## Verkoop [Afd 8.4.2]

### Niet conform

Verslagnummer:  
 28/28022025/44537/48142/1

Inspectie adres: Kwadestraat-Noord 32, 9402  
 Ninove (België)  
 De fundering dateert van: Voor 1 oktober 1981  
 Type: Verkoop [Afd 8.4.2]

## Elektrisch bord

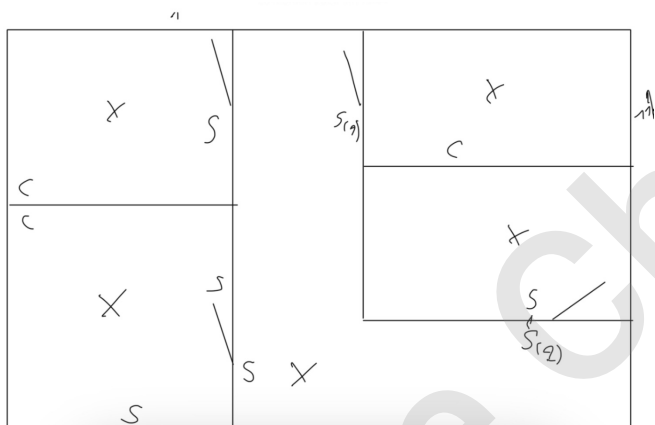
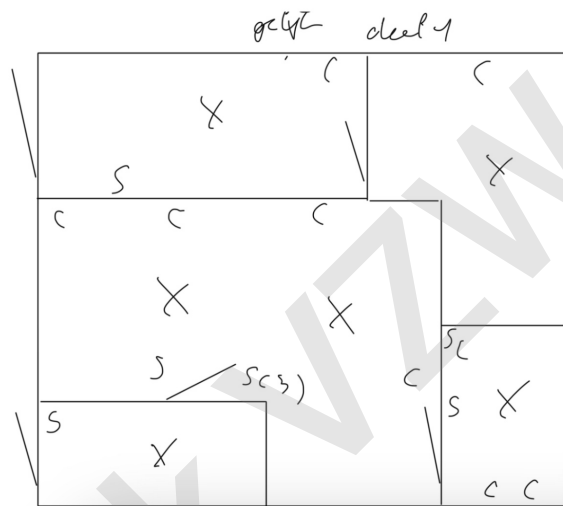
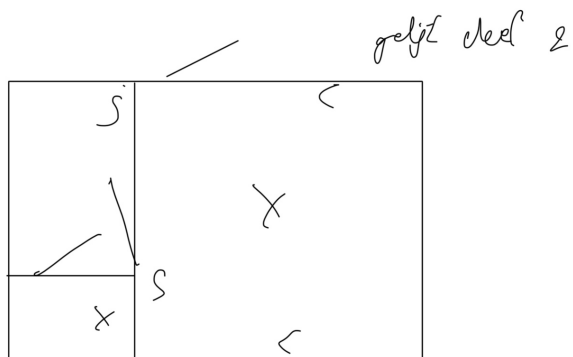
- Het gehele aardingssysteem is niet conform. - Afd 5.4.2
- De continuïteit van de PE, de stationaire toestellen klasse 1 en/of de equipotentiale verbindingen is niet verwezenlijkt. - oAfd 4.2.4.3

- De aarding van de stopcontacten zijn niet aangesloten op de aardingsgeleider. - oAfd 5.3.5.2.b
- De controle van een/meerdere foutlussen is niet afdoende, - oAfd 6.5.7.2.b.4.d; oAfd 6.4.6.4.b.4

- Het eendraadsschema en situatieplan zijn niet aanwezig. - oAfd 3.1.2.1
- Hoofddifferentieelstroombeschermingsinrichting is niet aanwezig. - oAfd 4.2.4.3

- De installatie is niet aangevuld met een differentieelstroombeschermingsinrichting met hoge of zeer hoge gevoeligheid, - oAfd 4.2.4.3
- Elektrische leidingen in open lucht/in opbouw, zijn niet goed bevestigd. - oAfd 5.2.9.5; Afd 5.2.2

- Bepaalde elektrische leidingen zitten in brandbare geulen die niet verzonken zijn. - Afd 5.2.7; oAfd 5.2.9.3
- Geleiders van het type VOB zijn niet in een buis geplaatst en/of zoals het zou moeten. - oAfd 5.2.9.3

- Schakelaars / stopcontacten / aftakkingsdozen zijn niet conform bevestigd. - oAfd 5.3.4.2c; oAfd 5.3.5.2; Afd 1.4.1; Afd 1.4.2; oAfd 5.3.5.4
- Het gebruik van kabels van het type VTMB, VTLB en/of VTLmB is verboden in de vaste installatie. - Hfdstk 2.7; Afd 5.2.7; Afd 5.2.9

- Een of meerdere stopcontacten zijn niet van kinderbeveiliging voorzien. - oAfd 4.2.2.3.b; Afd 8.2.1; Afd 8.2.2
- Het gebruik van verlengsnoeren zoals vastgesteld, is onjuist. - oAfd 5.3.4.7

- De houders van de penautomaten zijn niet uitgerust met een kaliberstuk. - oAfd 5.3.5.5.a
